Bescheid

über die Änderung und Ergänzung der
allgemeinen bauaufsichtlichen Zulassung/
allgemeinen Bauartgenehmigung
vom 8. April 2011

Z-8.1-930

Gerüstbauteile für das Gerüstsystem "Mato 54"

Seite 206

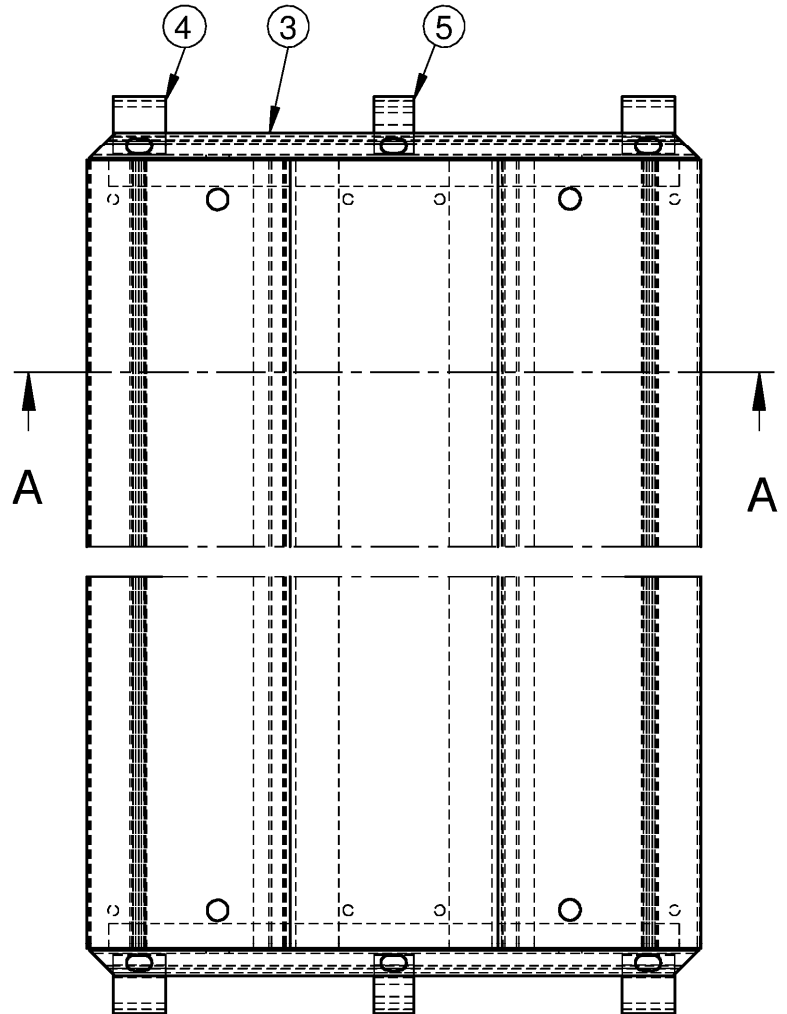
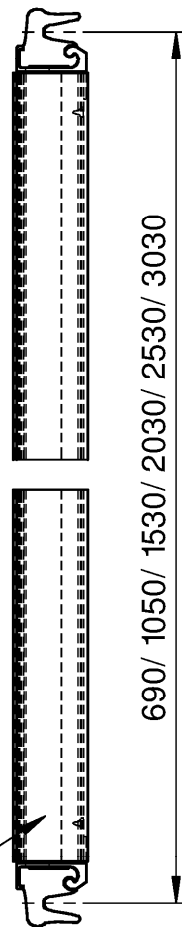
Bezeichnung	Anlage A, Seite	Feldweite ℓ [m]	Verwendung in Lastklasse	Verwendung im Fang- und Dachfangerüst
Belag Alu 0,73m - 3,07m x 0,47m ^{*)}	206	$\leq 2,07$	≤ 6	zulässig
		2,57	≤ 5	
		3,07	≤ 4	
^{*)} Der Belag darf im Gerüstsystem "Mato 54" ausschließlich als Konsolbelag verwendet werden.

Der Belag Alu 0,73m - 3,07m x 0,47m nach Anlage A, Seite 206 darf bei Verwendung innerhalb des Gerüstsystems "Mato 54" ausschließlich als Konsolbelag verwendet werden.

h) **Anlage A wird durch Anlage A, Seite 206 ergänzt.**
